DETERMINAZIONE DEL DIRIGENTE SERVIZIO VIA/VINCA 17 aprile 2025, n. 165

[ID VIP 13198] - Progetto di un impianto agrivoltaico denominato "CASTELNUOVO DELLA DAUNIA", di potenza pari a 45,83 MW, con sistema di accumulo integrato da 6,24 MW e relative opere di connessione alla RTN, da realizzarsi nei Comuni di Castelnuovo della Daunia, Casalvecchio di Puglia e Torremaggiore (FG).

Proponente: ALBARUM S.R.L.

Procedimento:	ID VIP 13198
Oggetto:	Progetto per la realizzazione di un impianto agrivoltaico denominato "Castelnuovo Della Daunia", di potenza pari a 45,83 MW, con sistema di accumulo integrato da 6,24 MW e relative opere di connessione al la RTN, da realizzarsi nei Comuni di Castelnuovo della Daunia, Casalvecchio di Puglia e Torremaggiore (FG).
Tipologia:	D.Lgs. n. 152/2006 come s.m.i. Parte seconda, ALLEGATO II – Progetti di competenza statale, punto 2)” impianti fotovoltaici per la produzione di energia elettrica con potenza complessiva superiore a 10 MW” di nuova realizzazione.
Proponente	ALBARUM S.R.L.

Figura 04: Particolare dei Campi 1-5 su cartografia PPTR con indicazione degli aerogeneratori presenti nelle vicinanze e relativo buffer di 500 m

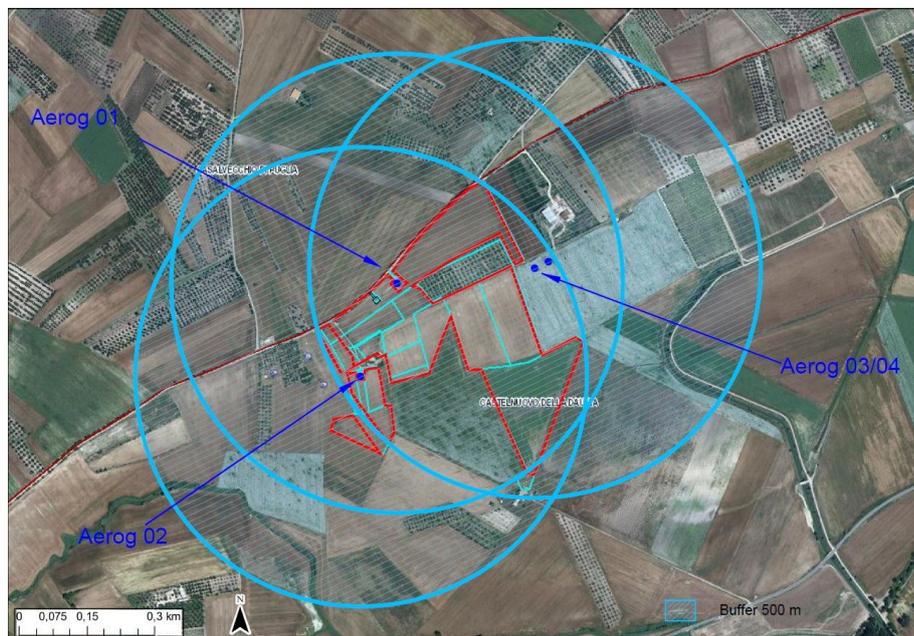
La Macro area 3 si trova ubicata in adiacenza ad aerogeneratori di piccola taglia esistente, non riportati nell'elenco della Regione Puglia, come visibile da google maps. Come chiarito dal MASE nel Riscontro 106951/2023 all'interpello ambientale 32983/2023 tali aree "sono da considerarsi come aree industriali". Considerando un buffer di 500 m intorno ad ogni area occupata dagli aerogeneratori si evince che trattasi di area agricola posta all'interno del buffer dei 500 m da aree industriali. (Fig.04)

Figura 05: Area dell'impianto fotovoltaico su cartografia PPTR con segnalazione dei vincoli con buffer di 500 m

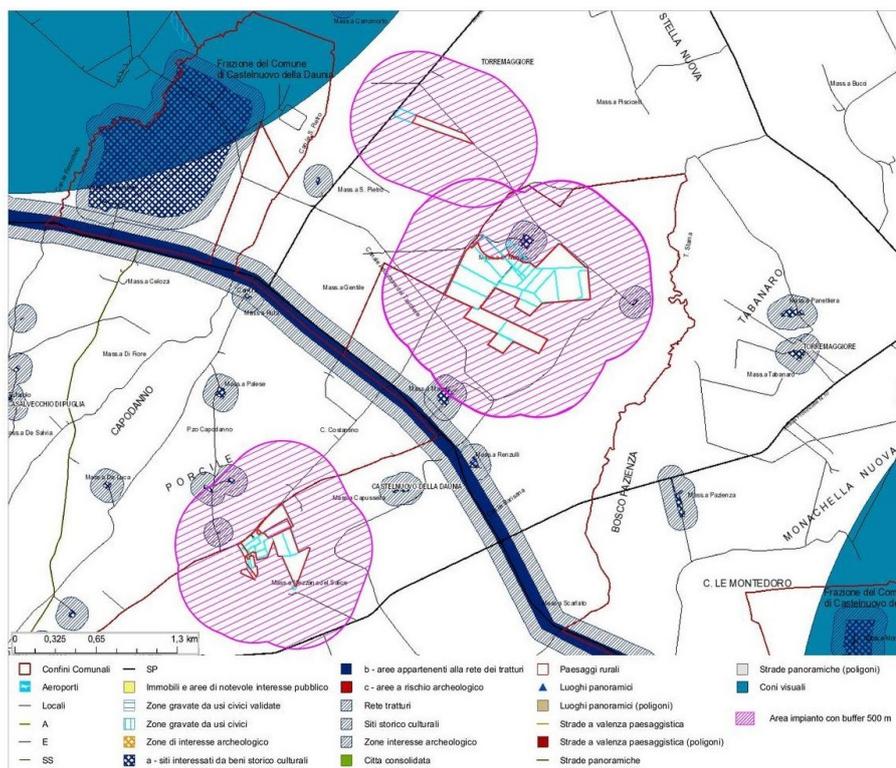
lett. C quater) l'area dell'impianto fotovoltaico **non ricade** nel perimetro dei beni sottoposti a tutela ai sensi del D.Lgs 42/2004 e **non ricade** nella fascia di rispetto di 500 m (perché trattasi di impianto fotovoltaico) dei beni sottoposti a tutela ai sensi della seconda parte o dell'art.136 del medesimo decreto. (Fig. 05)

Si segnala la presenza alcuni vincoli rappresentati da masserie censite dal PPTR come Componenti Culturali ed Insediative - Testimonianza della stratificazione insediativa **a- siti interessati da beni storico culturali + area di rispetto** anche se non rientrano tra i beni sottoposti a tutela ai sensi della seconda parte o dell'art.136 del D.Lgs 42/2004 perché Segnalazione Architettonica:

- 1) MASSERIA DELLA STELLA VECCHIA – Cod FG004580 – Castelnuovo della Daunia – in adiacenza al Campo 6. Il lay out di progetto è stato disegnato rispettando le fasce di rispetto;
- 2) MASSERIA MASELLI – Cod FG004581 – Castelnuovo della Daunia – collocata a sud del Campo 6 all'interno dell'area di buffer dei 500 m.
- 3) CASONE DELLA POSTA - Castelnuovo della Daunia – Posta con funzione produttiva agro pastorale - collocata a est del Campo 6;

- 4) MASSERIA CELOZZI Cod FG004595 e Cod FG004594 - Casalvecchio Di Puglia - collocata a nord/ovest dei Campi 1-2-3-4-5;
- 5) MASSERIA BUONAMICO Cod FG004593 - Casalvecchio Di Puglia- collocata a nord/ovest dei Campi 1-2-3-4-5.

Fig.06 – Tracciato del cavidotto su cartografia PPTR

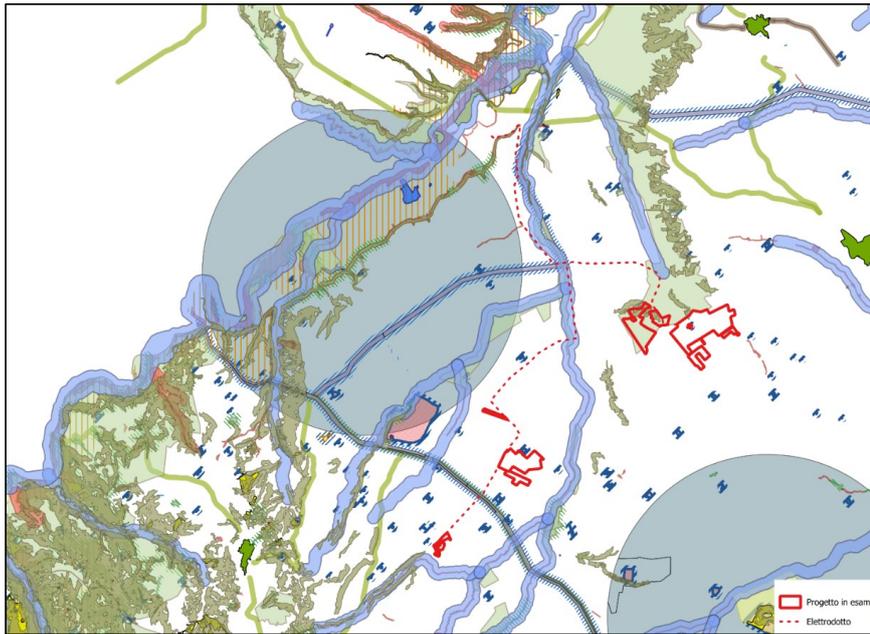
Dall'analisi della cartografia del PPTR si riscontra che non vi sono vincoli sull'area di progetto (Fig.06). La macroarea 2, con il campo 6, è stata progettata in modo da risultare esterna al vincolo Componenti Culturali ed Insediative - Testimonianza della stratificazione insediativa **a- siti interessati da beni storico culturali + area di rispetto**: MASSERIA DELLA STELLA VECCHIA – Cod FG004580 – Castelnuovo della Daunia.

Il tracciato del caviodotto interferisce con:

- Layer: UCP - Versanti
- Layer: BP - Fiumi, torrenti, corsi d'acqua iscritti negli elenchi delle acque pubbliche (150m)
 - FG0143 Vallone di Mastrojanni
 - FG0137 Fiume Staina
- Layer: UCP - Aree soggette a vincolo idrogeologico
 - Comune: Torremaggiore, zona: II
- Layer: UCP - Formazioni arbustive in evoluzione naturale (2)

- Layer: aree appartenenti alla rete dei tratturi
 - N.10, Regio Braccio Nunziatella Stignano
 - N. 5, Regio Tratturo Celano Foggia
 - Relative aree di rispetto
- Layer: UCP - Strade a valenza paesaggistica
 - tipologia: appennino: strade delle serre

Il cavidotto incontrerà delle interferenze relative all'attraversamento del reticolo idrografico sul corpo stradale. Tali interferenze verranno risolte mediante trivellazione orizzontale controllata (T.O.C.).

Figura 07: Area dell'impianto fotovoltaico su cartografia PUTT con segnalazione dei vincoli "Usi Civici"

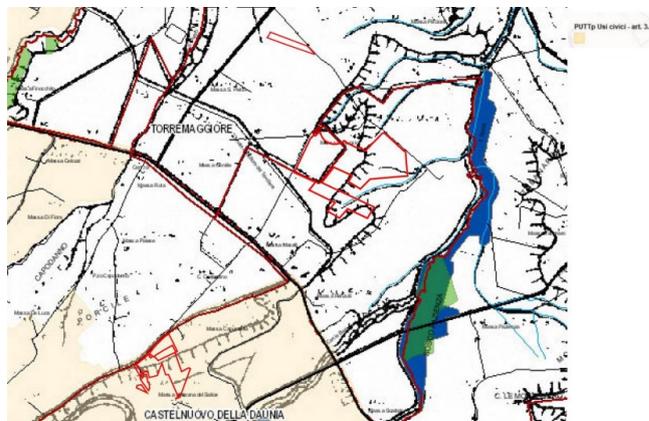
Da esame della Cartografia del PUTT del comune di Castelnuovo della Daunia risultano alcuni vincoli non presenti sulla cartografia del PPTR (Fig. 07):

- **Usi Civici** : la Macroarea 1 rientra completamente nel vincolo;
- **Versanti** : interessano la Macroarea 1 e Macroarea 2.

Figura 08: AREE NON IDONEE ai sensi del R.R. 24/2010. In rosso l'impianto agrivoltaico, le opere di connessione e la Stazione Utente

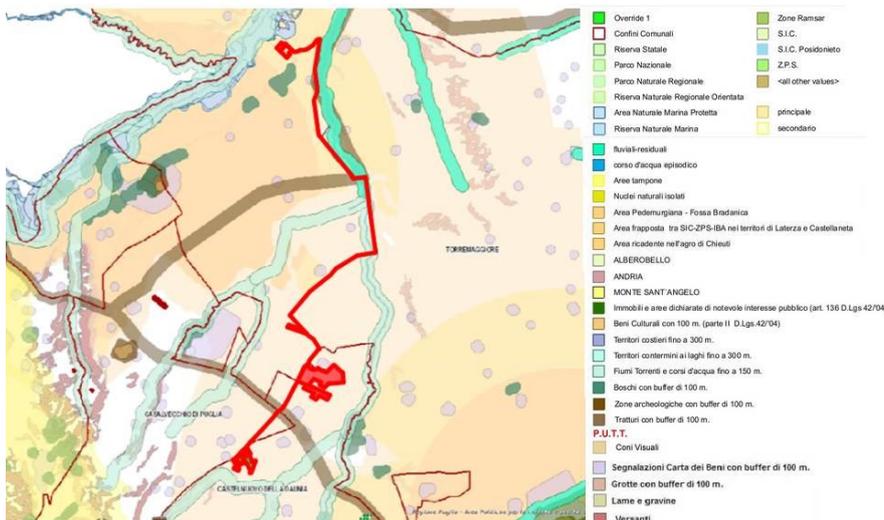
In riferimento al Decreto Ministeriale n.24 del 30 dic. 2010 avente per oggetto: "Linee Guida per l'autorizzazione degli impianti alimentati da fonti rinnovabili", recante la individuazione di aree e siti non idonei alla installazione di specifiche tipologie di impianti alimentati da fonti rinnovabili nel territorio della Regione Puglia" e in riferimento al DGR 23 ott 2012 n 2122 si riporta la cartografia relativa alle **AREE NON IDONEE** (Fig.08).

Dall'esame della cartografia risulta che l'intervento interessa aree sensibili in relazione alle Tutele del PPTR, e dunque **ricade in AREE NON IDONEE**, in particolare l'impianto coinvolge:

- Cono Visuale Castel Fiorentino Codice ARK0644 che dista dall'impianto 5,7 km
- Cono Visuale Castello di Dragonara Codice ARK0607 che dista dall'impianto 6,8 km

Al contorno dell'impianto sono presenti inoltre:

- Numerose Segnalazioni della carta dei beni con buffer di 100m

Per quanto riguarda il cavidotto interferisce con i seguenti vincoli:

- Reggio Tratturo Celano – Foggia
- Fiume Staina

Figura 10: Area dell'impianto fotovoltaico con indicazione degli altri impianti FER

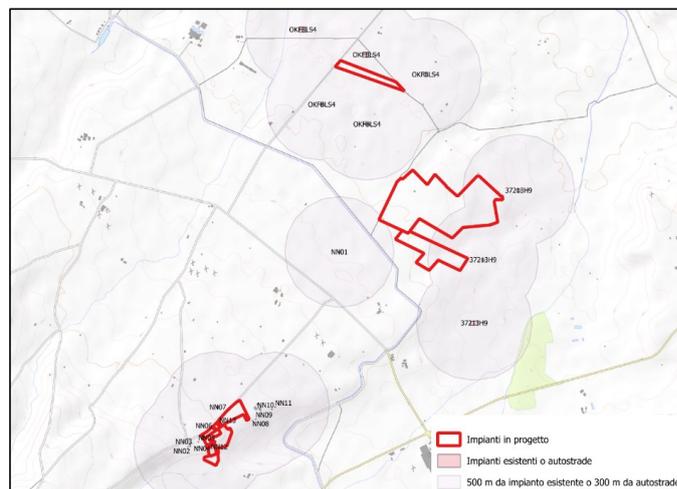
Dall'analisi degli "Impianti FER DGR2122" della Regione Puglia si rileva la presenza, a distanza inferiore a 500 m dall'impianto oggetto di analisi, di alcuni aerogeneratori in progetto, precisamente:

- progetto con codice OKFBLS4
- progetto con codice 37213H9

In base alle informazioni disponibili sul sito della Regione Puglia, si tratta di due progetti di impianti eolici che hanno ricevuto una valutazione ambientale positiva, ma non sono stati ancora approvati.

Inoltre, dall'analisi delle immagini satellitari emerge la presenza, in prossimità della macro area 1 di progetto, di almeno 13 aerogeneratori di piccola taglia, non riportati nell'elenco della Regione Puglia. Detti aerogeneratori sono riportati nelle figure che seguono con i codici NN01...NN13.

Figura 13: Immagine tratta dallo SIA pag. 369

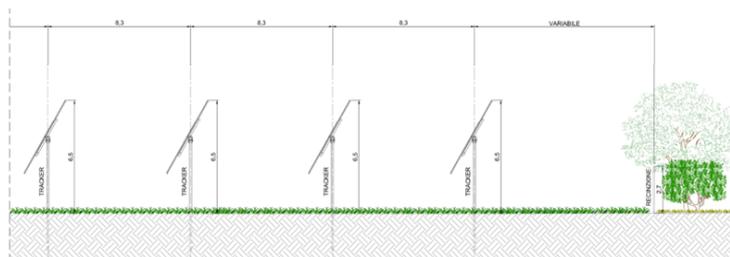
Par. 16.3) Non attinente trattandosi di impianto agrivoltaico tuttavia il proponente indica misure di mitigazione finalizzate alla minimizzazione delle interferenze ambientali e paesaggistiche delle opere previste. Nello SIA e negli elaborati grafici tali opere sono state genericamente descritte e indicate come “*fascia arborea ad imitazione delle macchie boschive*” in grado di limitare l'impatto visivo dei pannelli FTV. Tale fascia viene descritta come composta da alberature e cespugli ma l'unica voce presente nel CM, la n. 26, indica esclusivamente 3.645 arbusti di altezza minima compresa tra 0,30 e 0,80 m da sistemare lungo le recinzioni e in corrispondenza della SE. Non si comprende come e quando tali arbusti possano efficacemente mitigare la presenza del parco agrivoltaico. La fascia arborea rappresentata negli elaborati grafici di progetto, stante l'altezza delle recinzioni pari a 2,70 / 2,50 metri, è raffigurata come alta più del doppio rispetto alla sommità della recinzione. Il proponente ad ogni modo asserisce che tali fasce saranno caratterizzate da altezze differenti, di modo da ottenere un effetto maggiormente “spontaneo”, prediligendo specie sempreverdi per garantirne la funzione di barriera visiva tutto l'anno (Fig. 13);

Figura 14: Sezione dell’area dell’impianto con indicazione delle scelte progettuali

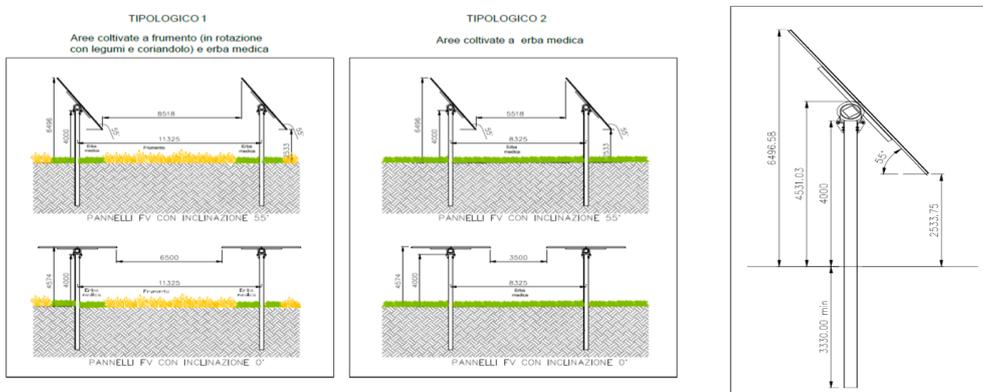
Va comunque evidenziato che i tracker monoassiali nella loro posizione più bassa raggiungono 2,54 m da terra che consente la coltivazione anche sotto i tracker, ma non può essere considerata coltivabile l’area immediatamente sottostante sia per la presenza delle infrastrutture dei pannelli, sia per lo scarso irraggiamento e drenaggio delle acque dovuto alla copertura dei pannelli.
